乐山市沙湾职业高级中学实训楼新建工程调整方案公示图

工程设计方案公示

建设单位：
乐山市沙湾职业高级中学

设计单位：
信息产业电子第十一设计研究院科技
工程股份有限公司

总平面对比图

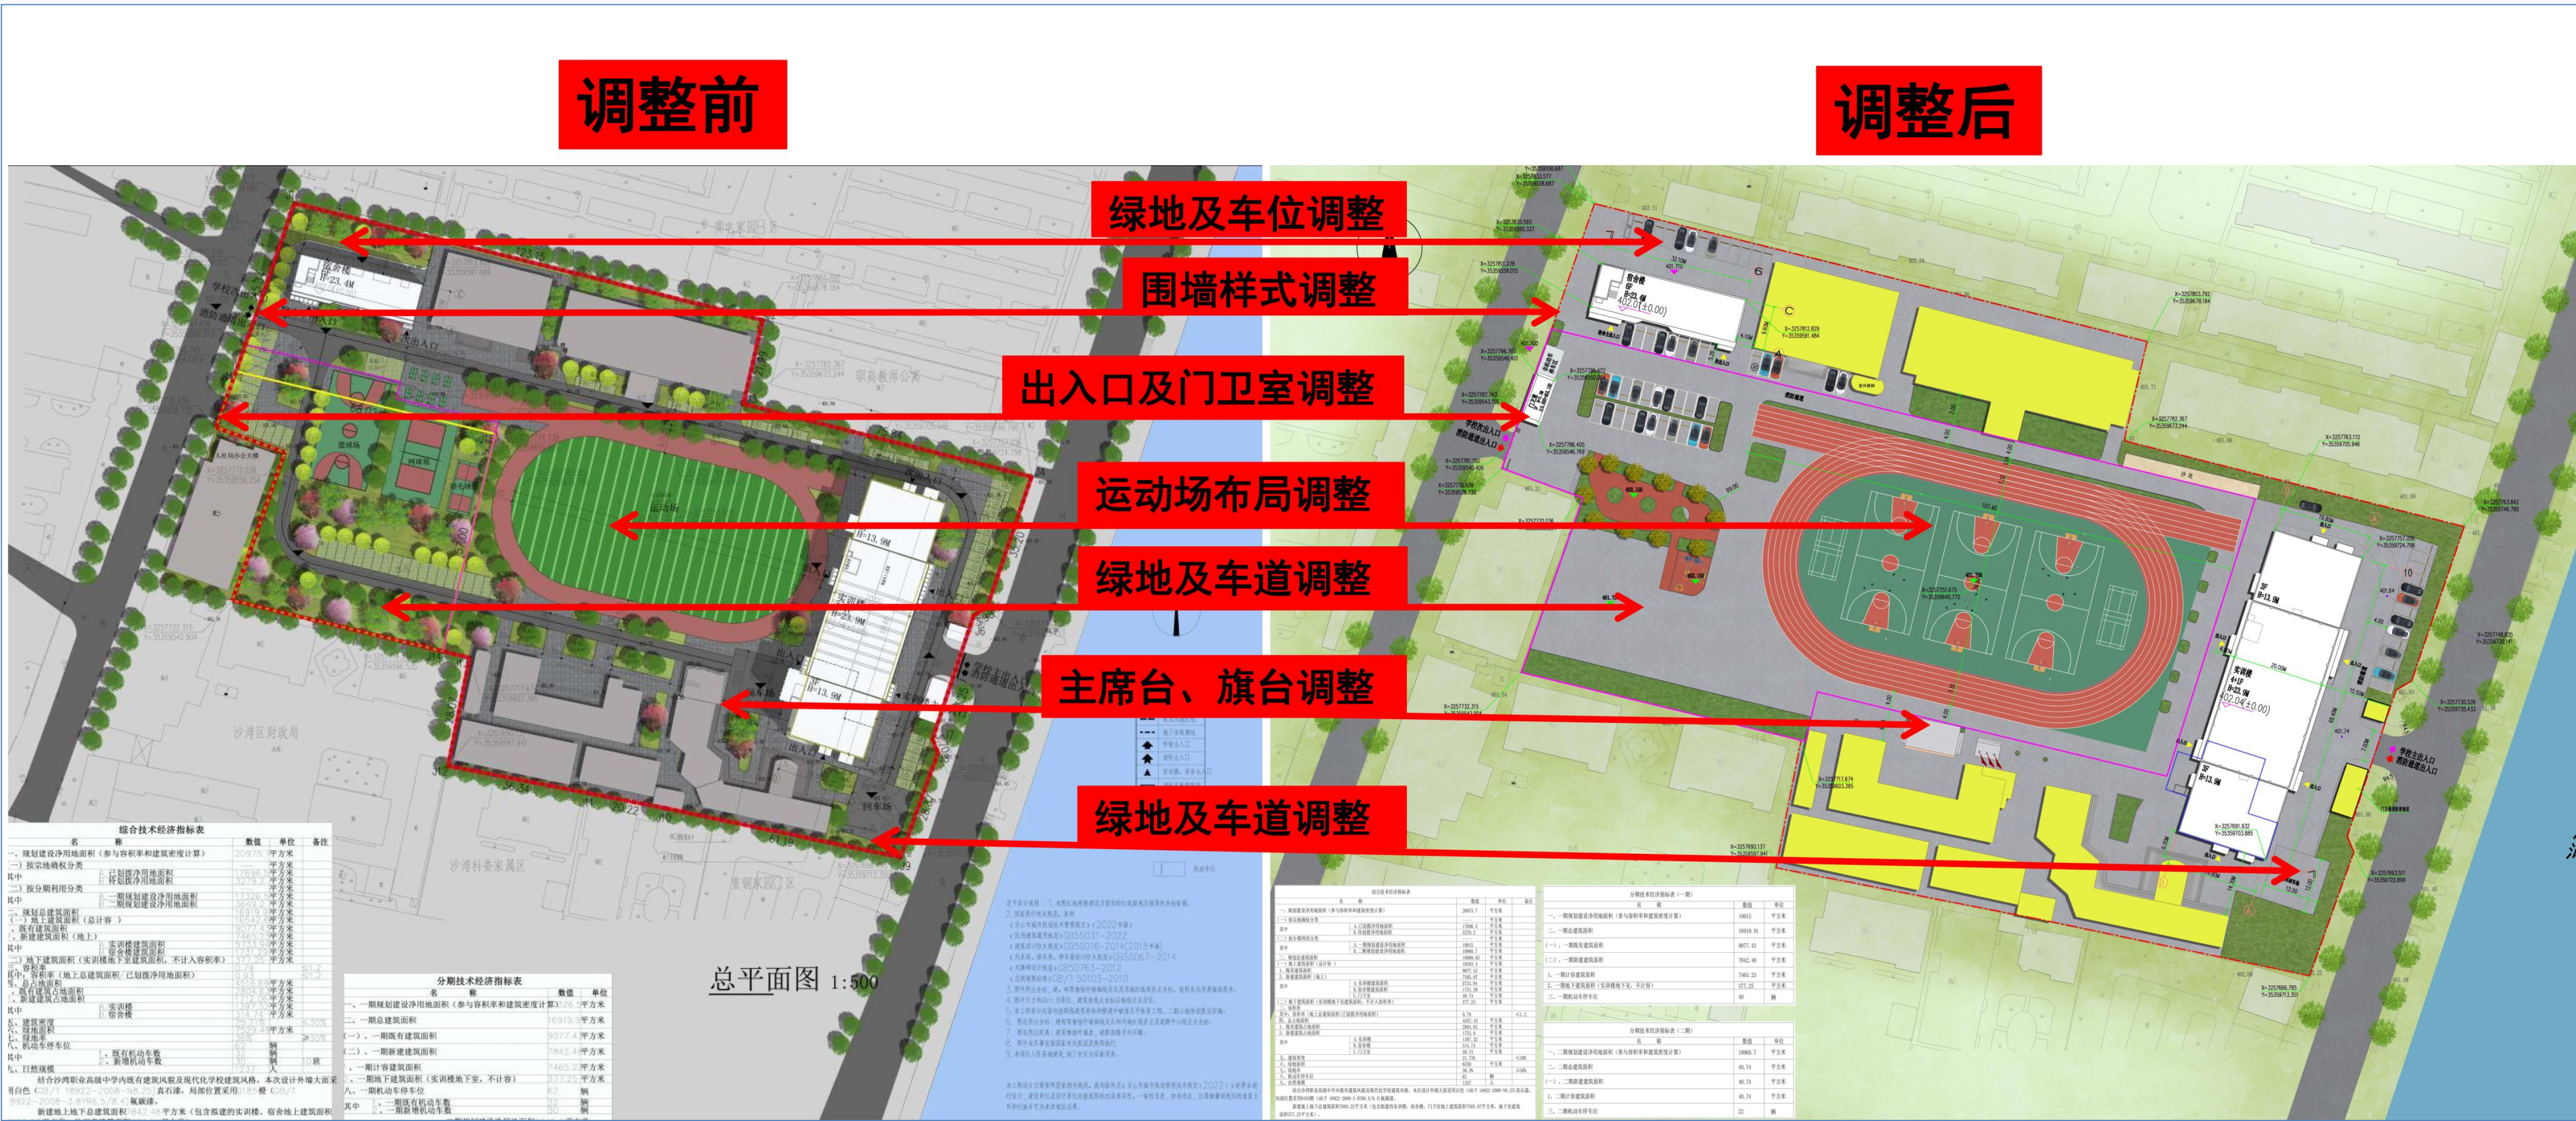
- 调整后增设一个门卫室，增设一个非机动车停车区，玉龙路侧原通透式围墙调整为砖砌实体围墙（玉龙路侧外立面覆盖藤蔓植物）。
- 取消原田径场内足球场地，调整为在田径场内调整设置3个篮球场、2个羽毛球场。原篮球场、网球场、羽毛球场场地调整绿化、停车场等功能。
- 调整主席台、旗台位置，运动场布局调整，机动车位位置做相应调整，车位数量不变。
- 由于运动场布局调整，绿化做相应调整，调整后绿地率为30.3%。
- 由于增加门卫室，调整前建筑密度21.53%（综合已建建筑计算），调整后建筑密度为21.73%（综合已建建筑计算）。
